泊発電所 3号炉 重大事故等対策の有効性評価

(審査会合における指摘事項回答)

令和5年3月30日
北海道電力株式会社

審査会合での指摘事項に対する回答

第7.1.1.2図 「2次冷却系からの除熱機能喪失」の対応手順の概要 (判定プロセス) (1/2)

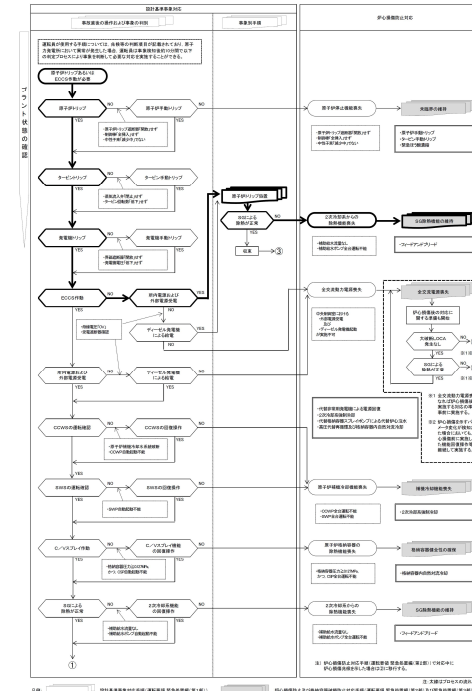
【指摘事項】（第1111回審査会合（令和5年2月2日）「2次冷却系からの除熱機能喪失」、「原子炉補機冷却機能喪失」、「原子炉停止機能喪失」） 230202-15

事象判定プロセスについては、フローチャートに記載があるものの、原子炉格納容器の除熱機能喪失等の事故シーケンスと記載の差が出ているため、これらの事故シーケンスと同じように事象判定プロセスを別途示し、説明すること。

- 有効性評価の各事故シーケンスのフローチャートに記載していた事象判定プロセスを、先行審査実績を踏まえて別図として記載し、各事故シーケンスで記載の整合を図った。

事象判定プロセスを示す別図を記載し、各事故シーケンスとの記載の整合を図った。
